Keuringsverslag van een elektrische laagspanning- en zeer lage spanningsinstallatie

NIET CONFORM

Straatnaam: Borsbekestraat
Huisnummer: 118
Busnummer:
Postcode: 9551
Gemeente: Herzele
Land: België

Controlebezoek van een huishoudelijke installatie volgens (KB 08/09/2019) - AREI Boek 1- 6.5. en 4.2.4.3.

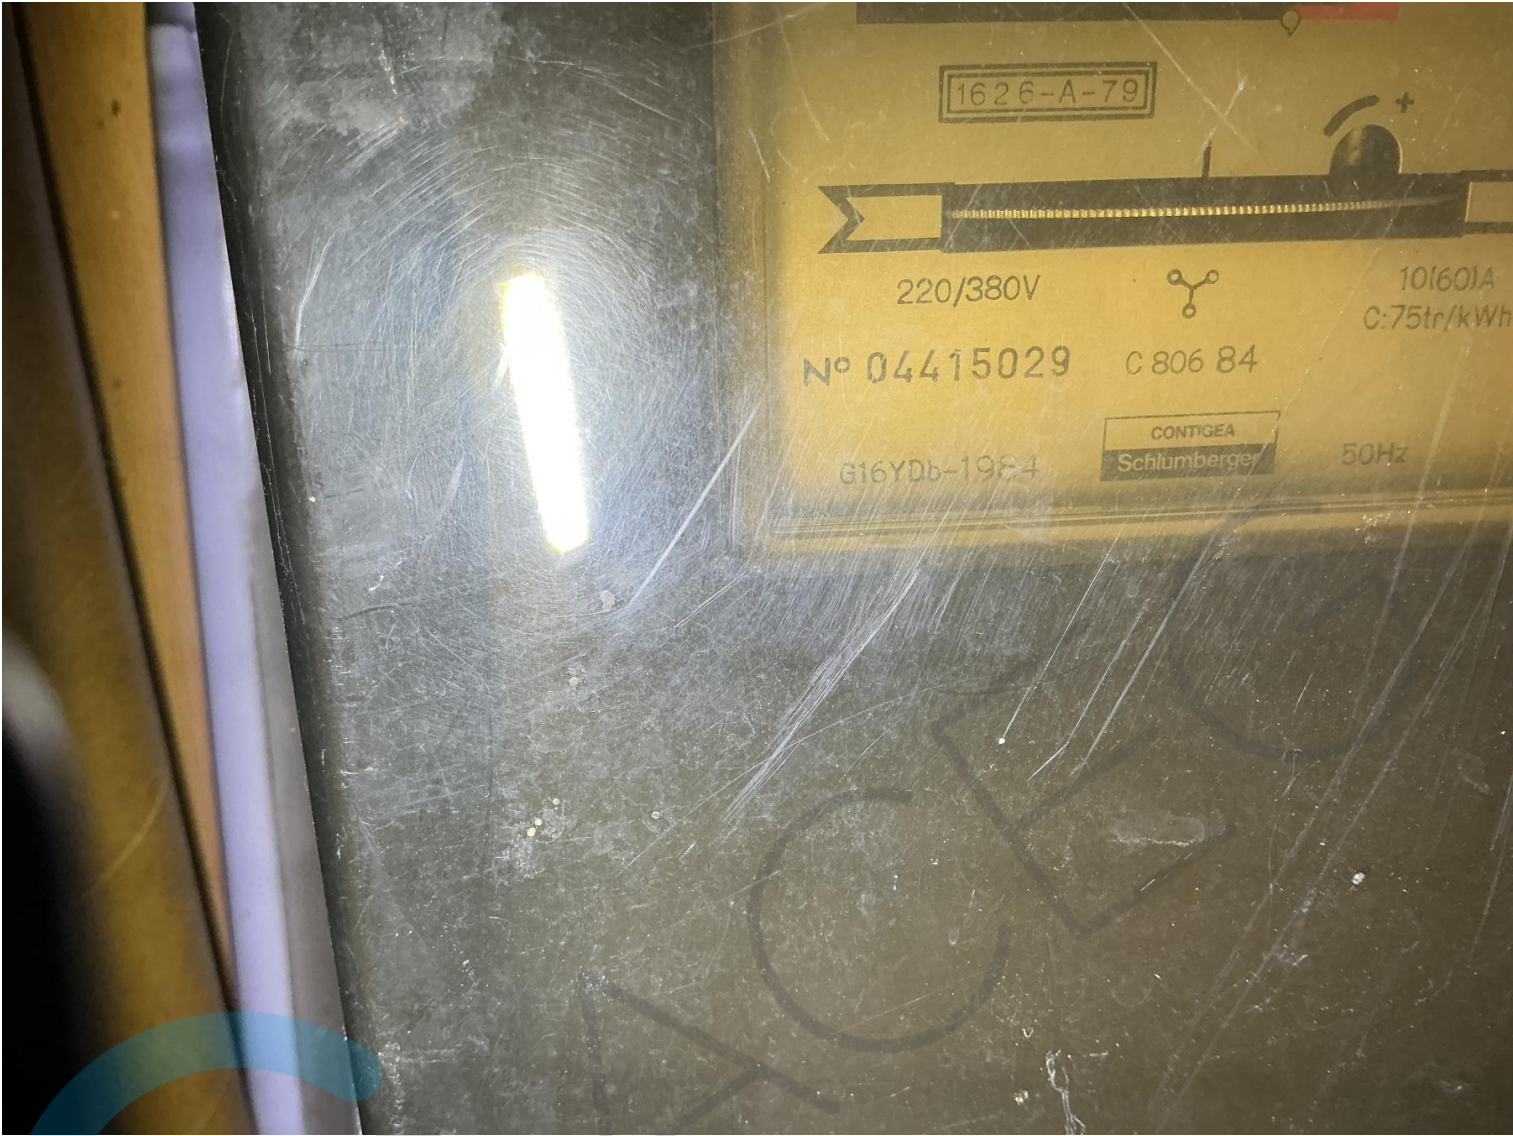
Différentiel de type AC non concluant

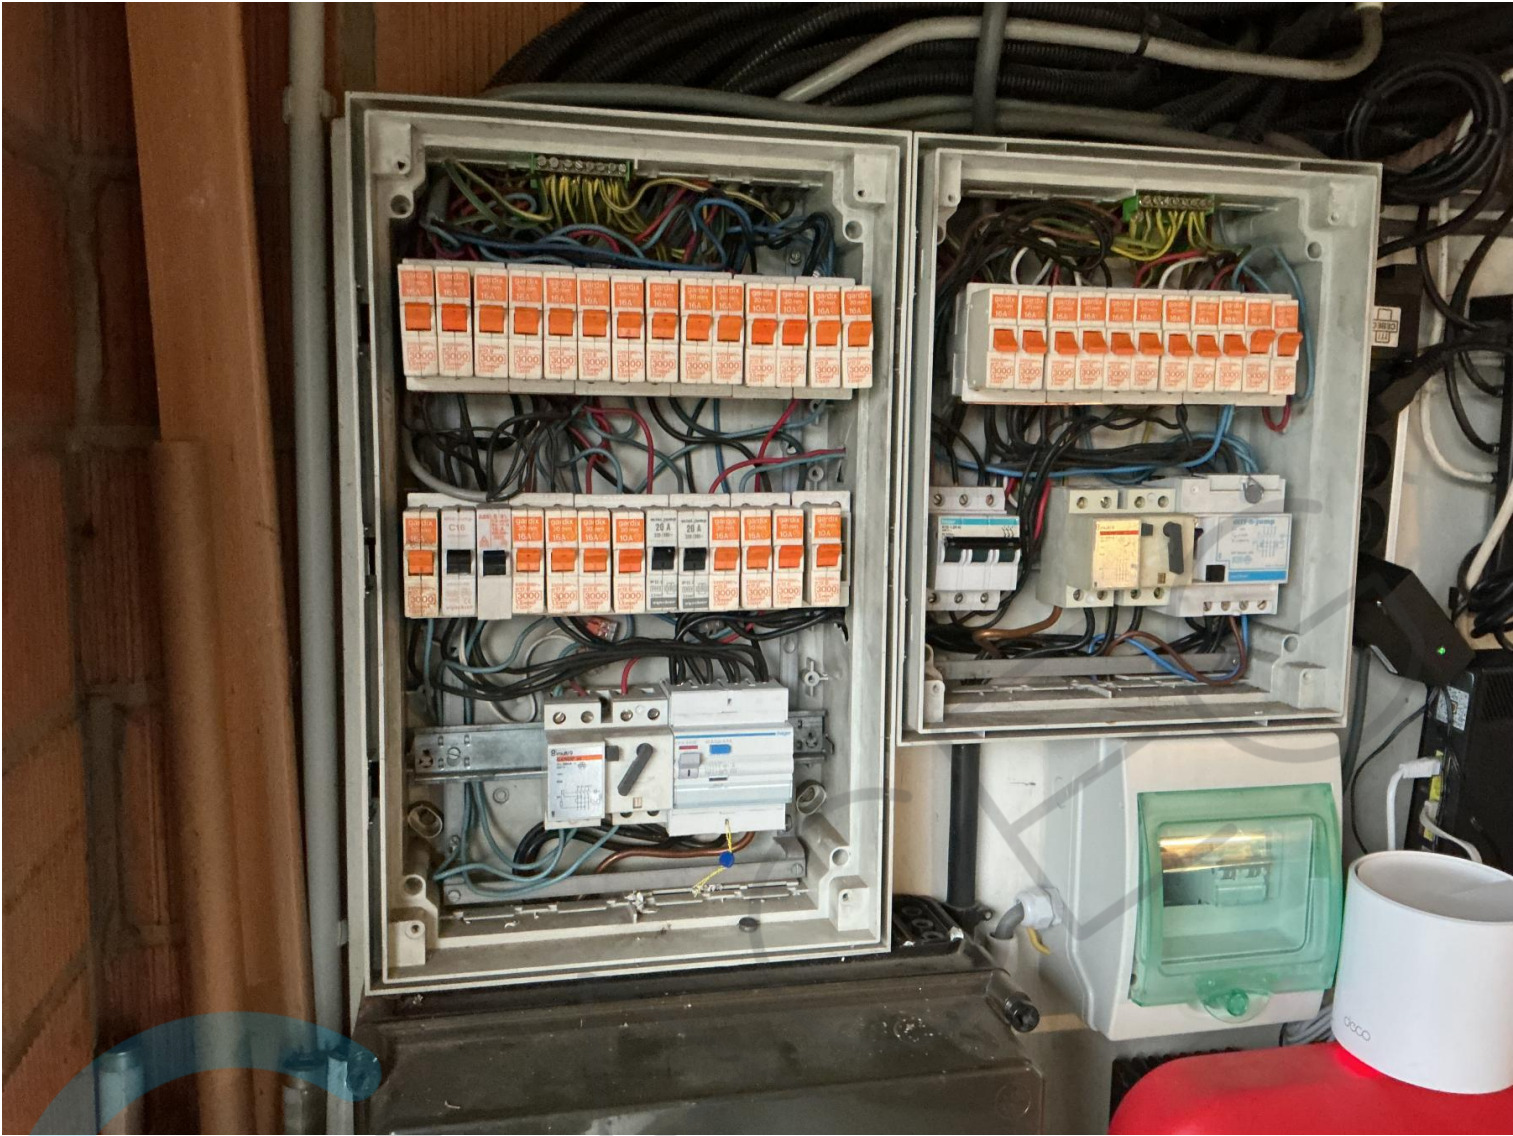
Test différentiel non concluant

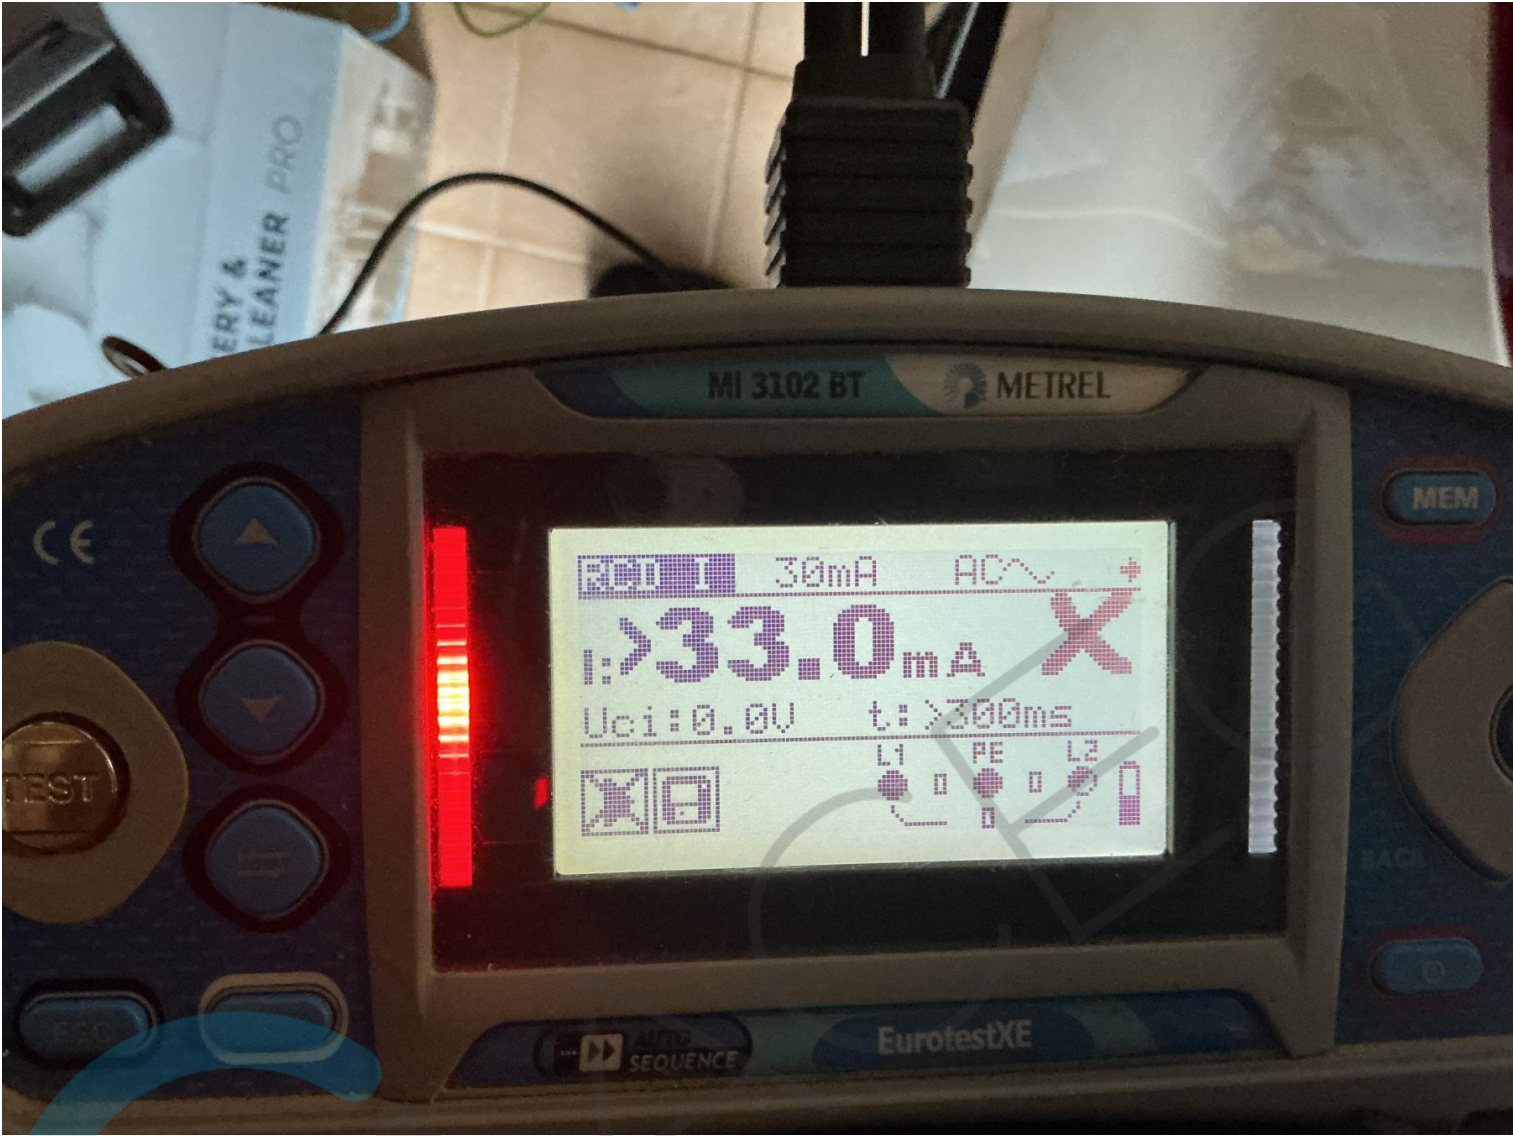
Éléments de calibrage absent

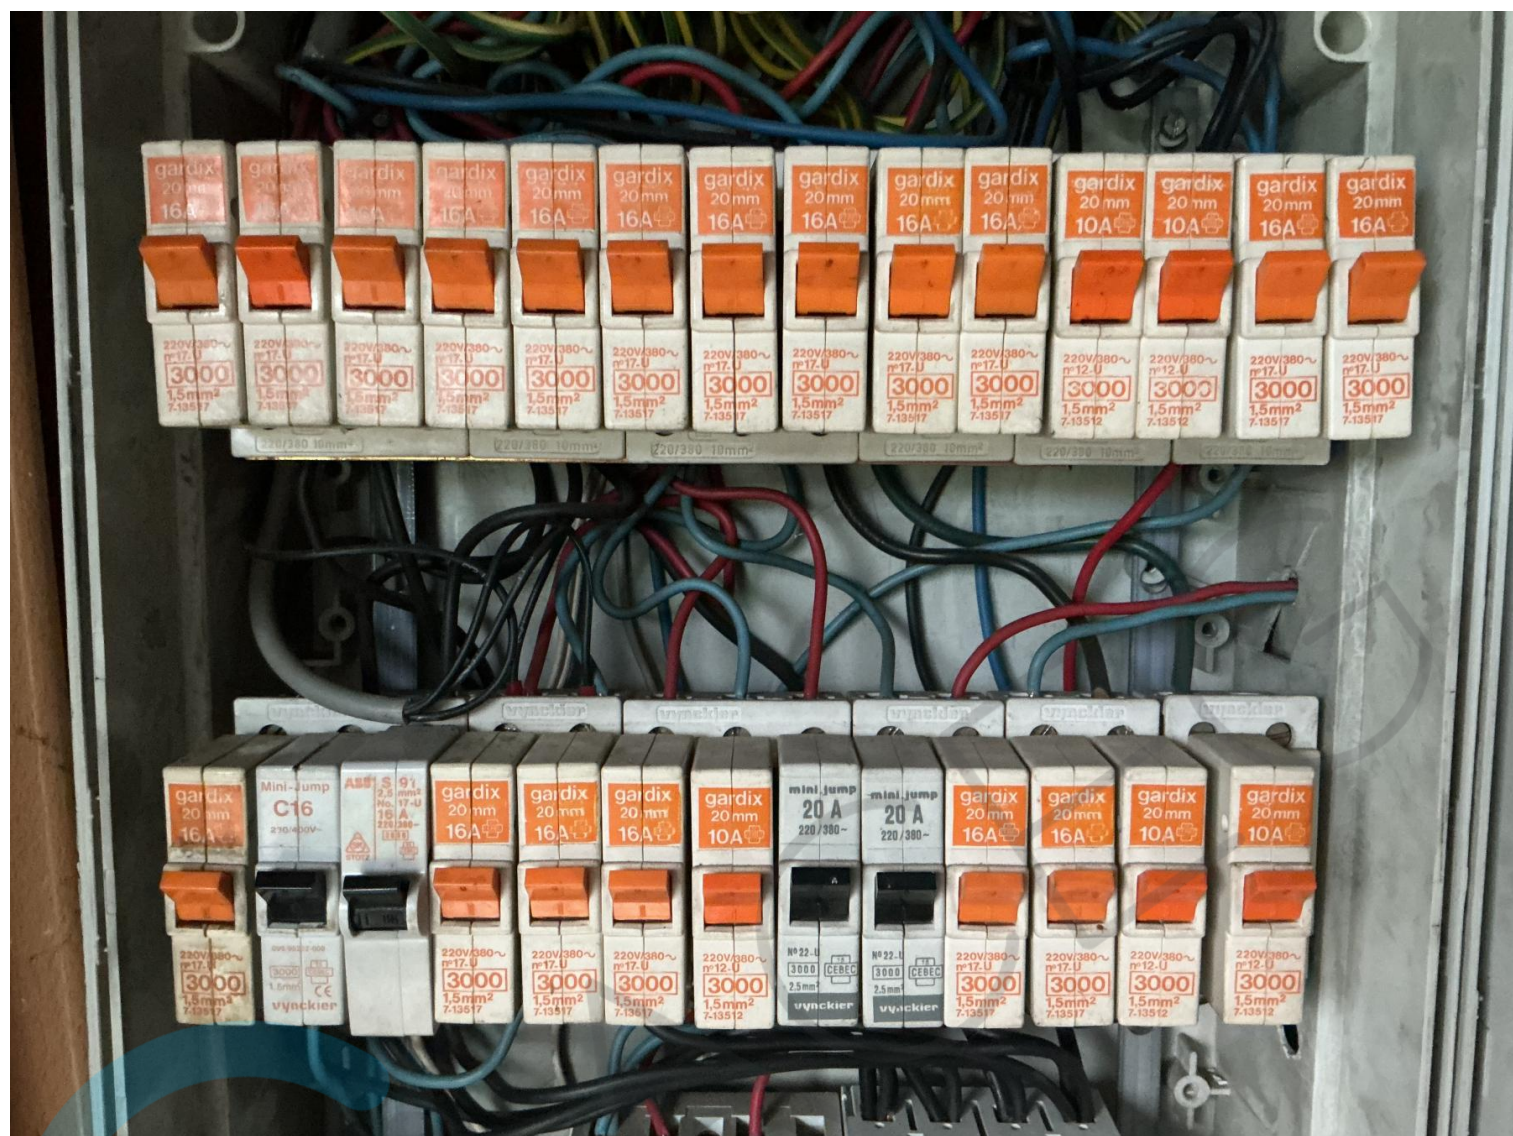
Absent de cache de protection

Section de câble non adapté
